# La adecuación de la Presa de Chira no evitará la tragedia

Por **Jaime J. González González**

La ejecución del **PROYECTO DE ADECUACIÓN DE LA PRESA DE CHIRA** (2023), firmado por los ingenieros Carlos Granell Ninot (CCP/GRANELL INGENIEROS CONSULTORES) y Eduardo Sánchez Gómez (Minas/SISTEMA INGENIERIA), **no será compatible con lo posible y lo seguro**. Y no lo será porque este proyecto, entre otras cuestiones, desarrolla **una imagen falsa de la realidad**. Como ya se ha dicho, el proyecto no incluye los datos del sondeo mecánico de 57 m ejecutado por OFITECO para REE en las cercanías del eje de la presa a principios de marzo de 2016. Un sondeo realizado por una ingeniería española con mucha experiencia en grandes presas con la finalidad de conocer las características del relleno del cuerpo de presa como del cimiento y definir la altura de presa sobre cimiento. Un sondeo qué, bajo la fábrica de la presa, a los 38,30 m de profundidad desde su camino de coronación, perforó **acarreos de barranco o depósitos aluviales** (unos 12,5 m de potencia). Y luego aparecieron y perforaron las *ignimbritas*.

**Viernes, 4 de marzo de 2016, 11:23:59, Sondeo 2 en Chira por Ofiteco para REE [JG]**

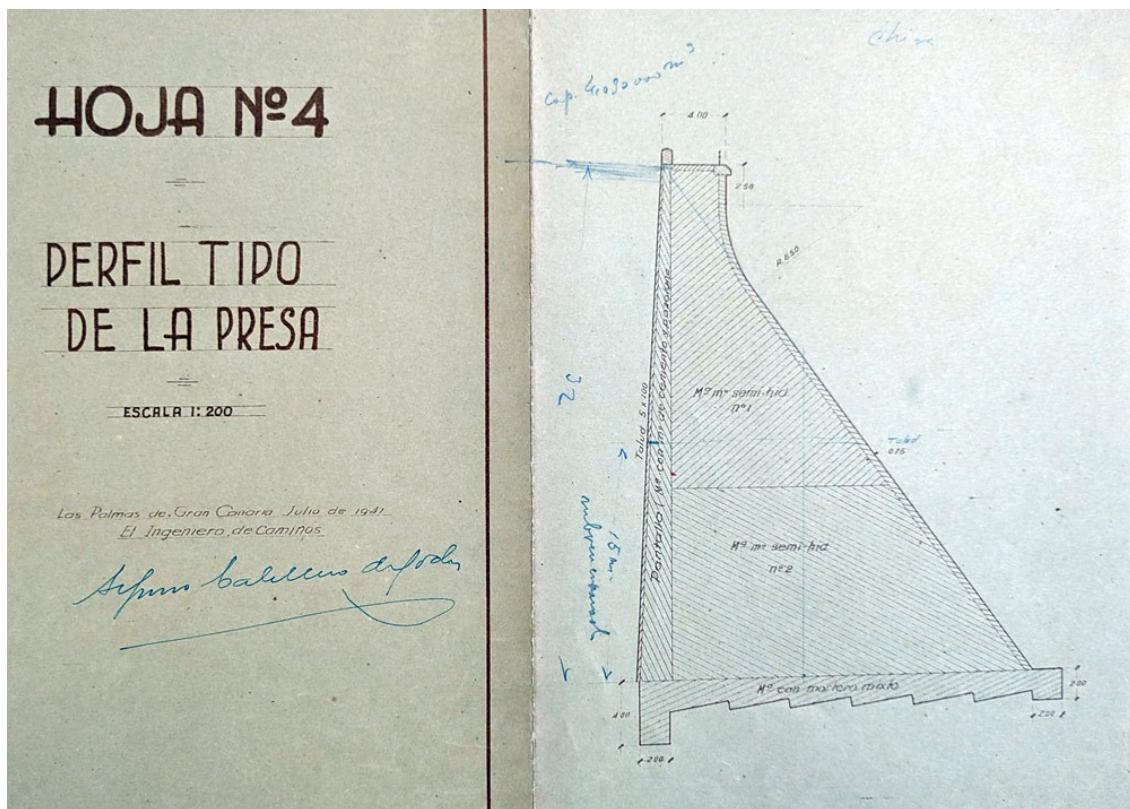
Sin duda, los datos de ese sondeo mecánico (el número 2) nos dicen que **la presa está cimentada sobre un aluvial que podría llegar a presentar riesgo de un proceso de erosión interna**.

Es verdad aquello de que **cuando falta una cosa** (los datos del sondeo 2 de OFITECO en el Proyecto de Adecuación de la Presa de Chira), conviene aparentar que se tiene (la interpretación de los datos del sondeo 1 del Reconocimiento Geofísico de la Presa de Chira del año 2018). Una tragedia.

Dicho de otro modo: el **PROYECTO DE ADECUACIÓN DE LA PRESA DE CHIRA** no será compatible con lo posible (la Central Hidroeléctrica Chira-Soria en explotación) y lo seguro (las personas, los bienes y el medioambiente que hay aguas abajo) porque el **primer sondeo ejecutado en la zona central de la presa** perforó, bajo la fábrica de Chira, el antiguo cauce enterrado que fue contemplado y analizado en la década de 1940 por el presista SIMÓN BENÍTEZ PADILLA. En mi opinión, el proyecto incluye una acción engañosa de proporciones gigantescas porque Chira no fue hincada por completo en las ignimbritas, tal y como como se defiende en el proyecto: también lo fue sobre **tierras de acarreos de barranco**.

Hay que prestar al terreno la importancia que merece y en la cerrada de Chira el proyecto oculta la existencia del primer sondeo mecánico realizado en la fábrica de la presa. **¿Por qué han ocultado la existencia de la ranura longitudinal bajo la cimentación de Chira cuando los datos nos dicen que el Sondeo número 2, que fue realizado por OFITECO para REE, perforó el antiguo cauce enterrado?** Los datos afirman y lo haran para siempre (historia).

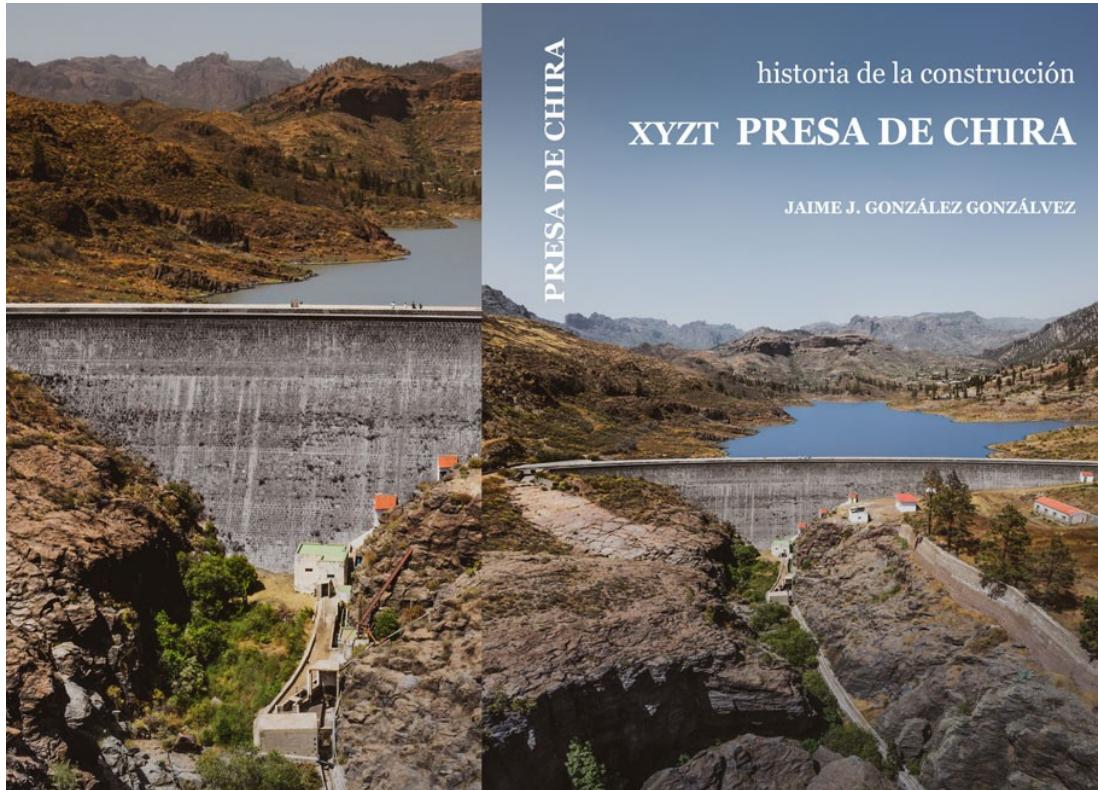
Repto: en el **INFORME SOBRE LA COMPROBACIÓN NUMÉRICA GEO ESTRUCTURAL PRESA DE CHIRA** (2021), informe que es ANÁLISIS DE RIESGOS y que tiene el valor del que lo paga (CONSEJO INSULAR DE AGUAS DE GRAN CANARIA), se dice que el peso de la presa viene determinado por la densidad del material que conforma la presa y su volumen empleado. El volumen viene determinado por la geometría, la cual se introduce detalladamente al modelo. **Se adopta una densidad para el cuerpo de presa de 2100 kg/m<sup>3</sup> como valor conservador tomado de los Informes de Vigilancia de presas.** (...) Con los resultados obtenidos y los análisis de sensibilidad llevados a cabo, se concluye que la Presa de Chira presenta un buen comportamiento tenso-deformacional y márgenes de seguridad holgados respecto de su estabilidad general, **estando garantizadas sus condiciones de seguridad estructural.**

Sin embargo, esas conclusiones son engañosas porque también se pueden adoptar densidades menores para el cuerpo de la presa, por ejemplo 1900 kg/m<sup>3</sup> o 1800 kg/m<sup>3</sup>. El tema estricto es, que, efectivamente, en los **Informes de Vigilancia de Presas sobre el estado de las presas de embalse de las Islas Canarias (1964)**, informes elaborados por el ingeniero CCP Manuel Alonso Franco, se registró que "no creemos que sea una exageración pensar que muchas de estas fábricas tienen densidades que pueden oscilar desde 2,10 a 2,25 Tn/m<sup>3</sup>", pero también registró que eran presas "**con densidades de sus fábricas relativamente bajas**". Pero lo más importante es que su INGENIERO JEFE, José Luis Fernández Casado, añadió en su NOTA DEL NEGOCIADO que "**una densidad superior a 2,25 Tn/m<sup>3</sup> tratándose de mampostería con mortero de cal y piedra volcánica, es difícil superar y en algunas presas será prudente admitir densidades inferiores, más si se tiene en cuenta que la confección no es a veces esmerada**". Cuando JLFC dice que "en algunas presas será prudente admitir densidades inferiores" se refiere a la oscilación que va desde 2,10 a 2,25 Tn/m<sup>3</sup> planteada por Manuel Alonso Franco en su informe. Por eso el ANÁLISIS DE RIESGOS también podría adoptar densidades menores para el cuerpo de la Presa de Chira, como por ejemplo 1,9 o 1,8 Tn/m<sup>3</sup>, pero estas cifras no son conservadoras para los ingenieros CCP. Además, no olvidemos que la confección de la **Presa de Chira** no fue esmerada, tal y como se demostró en el libro sobre su construcción, cuyo título es el siguiente: **XYZT PRESA DE CHIRA: Historia de la construcción (2021)**.
